## RAPPORT DE VERIFICATION DE FONCTIONNEMENT ET D'ENTRETIEN D'UNE INSTALLATION D'ASSAINISSEMENT NON COLLECTIF

Numéro de dossier : **32144-0009**

ADRESSE DE L'HABITATION : **RICAU – 32230 GAZAX-ET-BACCARISSE**

# Schéma de principe de votre installation d'assainissement non collectif

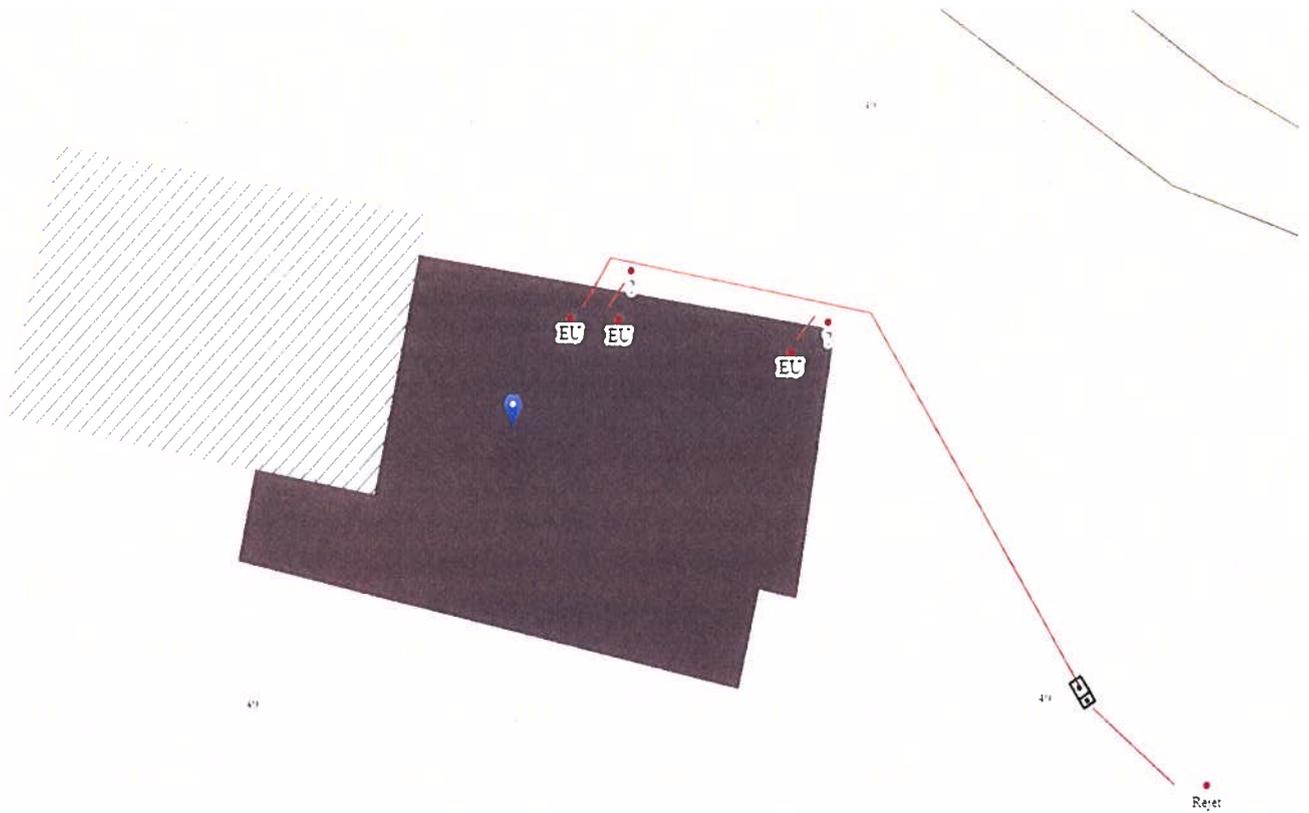
COMMENTAIRES : **Dessus de la fosse visible mais ouvrage non accessible lors du contrôle ; nature des eaux collectées, volume, état et fonctionnement de la fosse non vérifiables. Une vidange est à réaliser lorsque la hauteur de boues atteint 50% de la hauteur utile de la fosse. Absence de système de ventilation de la fosse visible lors du contrôle.**

COMMENTAIRES : **Absence de système de traitement secondaire réglementaire.**

Observations : Absence de système de prétraitement réglementaire et de système de traitement secondaire réglementaire.

1) Mettre en place un système de prétraitement réglementaire pour l'ensemble des eaux usées.

2) Mettre en place un système de traitement secondaire réglementaire.

3) Evacuer les eaux usées traitées selon la réglementation (prioritairement par infiltration dans le sol, ou à défaut par rejet après autorisation et étude particulière).
